## INFORMATIONSVORANSTALTUNG UND WORKSHOP „VERKEHRSBERUHINGUNG KONKRET – VARIANTEN EINES AUTOARMEN OTTENSSENS“

**Datum:** 25. Februar 2022, 18-19.30 Uhr (Informationsveranstaltung)  
26. Februar 2022, 10-13 Uhr (Workshop)  
**Ort:** Digitale Veranstaltungen (Webex, Miro-Board)

#### Variante A – Minimierter Eingriff

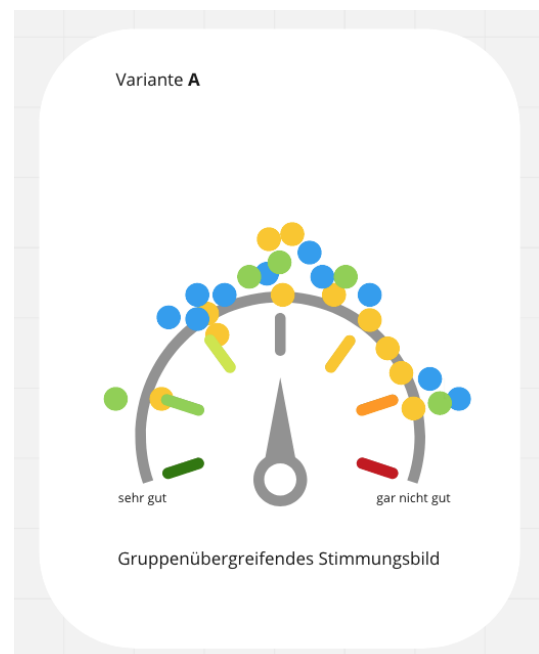
Auf dem Stimmungsbarometer wird ersichtlich, dass die meisten Teilnehmer:innen diese Variante im mittleren bis eher schlechten Bereich der Skala bewerteten. Dies unterstrichen auch die Diskussionen in den Arbeitsgruppen: vielfach wurde die Variante als Verbesserung des Ist-Zustandes bewertet, jedoch wurde auch der Wunsch deutlich, dass mehr Maßnahmen umgesetzt werden sollen als in dieser Minimal-Variante vorgesehen. Viele waren der Meinung, dass der Durchgangsverkehr in dieser Variante noch weiter eingeschränkt werden sollte.

- Die autofreien Zonen sollten nicht geringer ausfallen als in Variante A.
- Der Durchgangsverkehr auf der Großen Brunnenstraße sollte eingeschränkt werden, um unter anderem die Aufenthaltsqualität am Platz bei der Reitbahn zu erhöhen.
- Der Durchgangsverkehr sollte im gesamten Projektgebiet unterbunden werden. Es wäre außerdem wünschenswert, den Ausschluss des Kfz-Verkehrs bzw. die Ausweitung von Fußgänger:innenzonen auf weitere Teile Ottensens auszuweiten.
- Der fahrradfreundliche Ausbau sollte über das Kerngebiet hinaus ausgeweitet werden.

### Variante B – Fokus Radverkehr

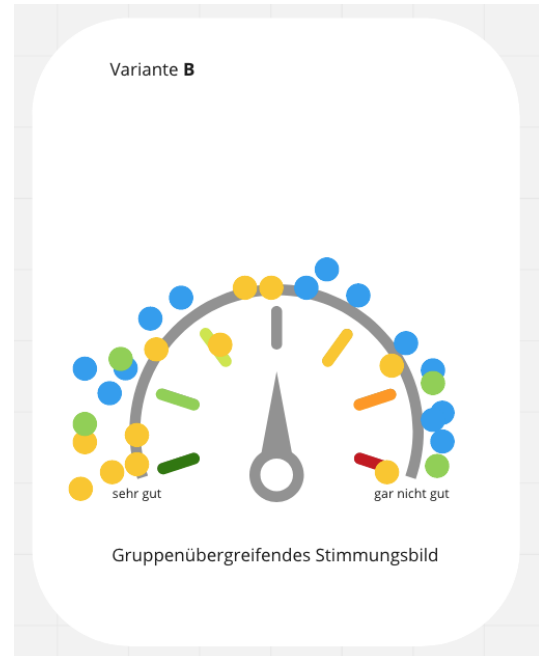
Für die Variante B zeigt sich ein sehr gespaltenes Stimmungsbild unter den Teilnehmer:innen: etwa zu gleichen Teilen bewerteten die Teilnehmer:innen die Variante entweder als gut bis sehr gut oder aber als weniger gut bis gar nicht gut. Das Mittelfeld des Barometers haben nur wenige gewählt. Die Teilnehmer:innen sehen hier bereits eine Verbesserung zu Variante A (z.B. Oberflächenqualität, Durchgangsverkehr in Nord-Süd-Richtung, ÖPNV am Alma-Wartenberg-Platz). Hinsichtlich der Regelungen zum Durchgangsverkehr und der Planung von Bereichen für Lieferverkehre (PickUp-Point) sehen einige Teilnehmer:innen aber noch Nachbesserungsbedarf.

- Variante B enthält Verbesserungen gegenüber Variante A. Insbesondere die geplante Verbesserung der Oberflächen für Radfahrer:innen und Fußgänger:innen ist positiv zu bewerten.
- Die Umleitung des ÖPNV am Alma-Wartenberg-Platz ist ebenfalls eine Verbesserung gegenüber Variante A.
- Weitere Straßen sollten als verkehrsberuhigter Bereich ausgewiesen werden.
- An der Ecke Ottenser Hauptstraße/Nöltlingstraße sollte keine Querung für Kfz ermöglicht werden.
- Der Durchgangsverkehr durch die Straße Bei der Reitbahn sollte unterbunden werden, um den Platz aufzuwerten.
- Der PickUp-Point an der Mottenburger Straße/Ottenser Hauptstraße sollte hinsichtlich eines ausreichendes Platzangebots und Anfahrbarkeit durch LKW überprüft werden.

### Variante C – Freiraumbedarfe erfüllen

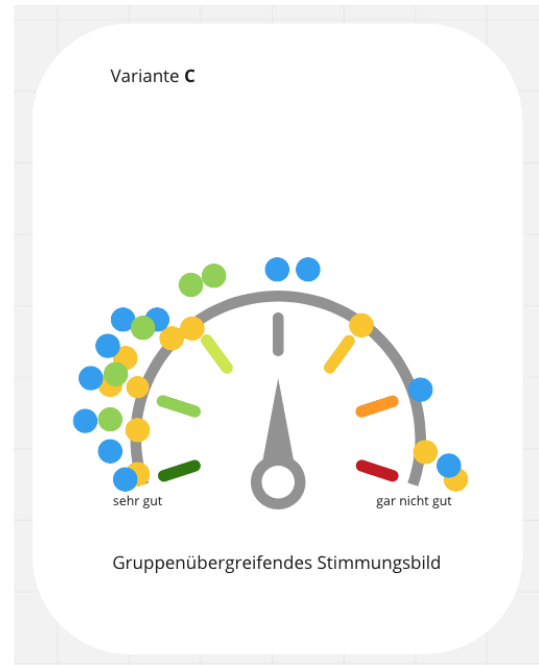
Variante C erhielt gruppenübergreifend sehr viel Zustimmung. Der mit Abstand größte Teil der Teilnehmer:innen bewertete die vorgesehenen Maßnahmen als gut bis sehr gut. Nur vereinzelt konnten Teilnehmer:innen dieser Variante nichts abgewinnen. Positiv wurde in dieser Variante vor allem die weitgehende Reduzierung des Durchgangsverkehrs im gesamten Projektgebiet bewertet. Hinsichtlich des zusätzlich wegfallenden Parkraums gingen die Meinungen auseinander. Die Entlastung des Alma-Wartenberg-Platzes durch die Umleitung des ÖPNV wurde – wie auch in Variante B – positiv bewertet.

- Anstatt Anpassungen in der Aufenthaltsqualität sind Veränderungen bezüglich der Mobilität im Quartier zu priorisieren.
- Wenn entweder bei der Reitbahn oder auf der Großen Brunnenstraße (zwischen Ottenser Hauptstraße und Eulenstraße) der Durchgangsverkehr unterbunden werden soll, bietet sich hier eher die Große Brunnenstraße an. Diese erreicht bereits mittags schon die Sonne und eignet sich damit besser als Aufenthaltsraum als bei der Reitbahn.

- Die weitere Reduzierung von Parkraum ist (für einen Großteil der Teilnehmer:innen) gut, allerdings ist eine stärkere Berücksichtigung mobilitätseingeschränkter Personengruppen gewünscht. Einige wünschen sich den Erhalt der Parkplätze.

- Die weitgreifende Verhinderung des Durchgangsverkehrs führt zu einer starken Reduktion von Lärm und Abgasen durch Kfz und wird positiv bewertet.
- Die Umleitung des ÖPNV am Alma-Wartenberg-Platz wird als wünschenswert erachtet.

- Die Verkehrsbelastung an der Ecke Große Brunnenstraße/Fischers Allee könnte durch die vorgeschlagenen PickUp-Points verstärkt werden.

## Variante D – Plätze und Verbindungen

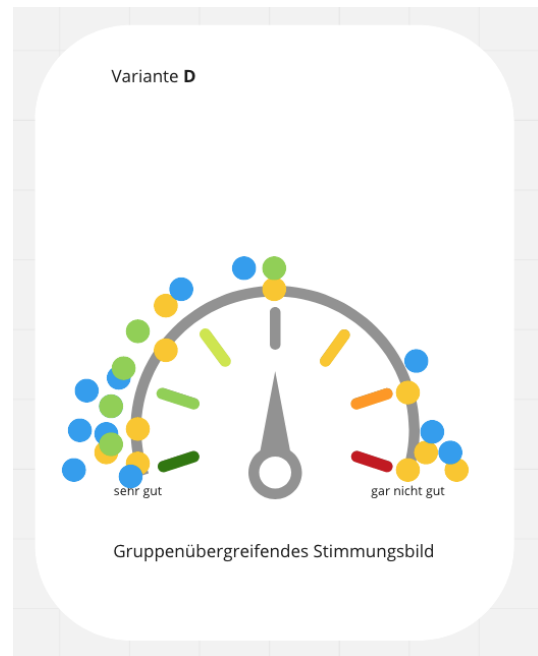
Bei Variante D zeigt sich ein ähnliches Stimmungsbild wie bei Variante C: Die überwiegende Zustimmung zu den vorgesehenen Maßnahmen steht hier einer kleinen Anzahl an Teilnehmer:innen gegenüber, denen die Maßnahmen nicht zusagen. Viele sehen in dieser Variante eine erhöhte Aufenthaltsqualität in großen Bereichen Ottensens und die Berücksichtigung vieler verschiedener Verkehrsteilnehmer:innen. Zu bedenken wurde gegeben, dass durch die starke Einschränkung des Kfz-Verkehrs Konflikte zustande kommen könnten und ein „zu viel“ an Aufenthaltsqualität die Lärmbelastung für die Anwohner:innen erhöhen könnte. Viele Teilnehmer:innen bezeichneten diese Variante als wünschenswerte Maximal-Variante.

- Variante D verfolgt einen ganzheitlichen Ansatz, der die Lebensqualität für alle erhöht und alle Interessen berücksichtigt.
- Die verkehrsberuhigten Bereiche sollten um die Maßnahmen aus Variante C im südlichen Bereich ergänzt werden.

- Am Alma-Wartenberg-Platz sollte der ÖPNV weg vom Platz umgeleitet werden.
- Wenn der Fokus auf die öffentlichen Plätze gelegt wird, sollten Konzepte für deren Nutzung und die zu erwartende Lärmbelastung entwickelt werden.

- Gut ist, dass hier die Sonnenseite der Großen Brunnenstraße für den Autoverkehr gesperrt ist (anstatt bei der Reitbahn).
- Gute Verbindungen der Plätze für Fußgänger:innen werden als positiv bewertet. Manche sehen hier aber potentielle Konflikte zwischen Radfahrer:innen und Fußgänger:innen (insbesondere dort, wo der Radverkehr heute schon stark ausgeprägt ist). Ebenfalls werden Konflikte mit dem Kfz-Verkehr befürchtet, da die Reduzierung des Parkraums und die Einschränkung der Zugänglichkeit der Wohnstraßen per Kfz für Anwohner:innen als zu stark angesehen wird.

- Viele befürworten die Ausweitung von öffentlichen Plätzen ohne Konsumzwang und sehen eine große Chance für Entschleunigung. Allerdings wurde auch die Frage aufgeworfen, wie viele Aufenthaltsflächen zur Verfügung gestellt werden können, ohne durch eine damit möglicherweise erhöhte Lärmbelastung die Ruhe der Anwohner:innen zu stören.
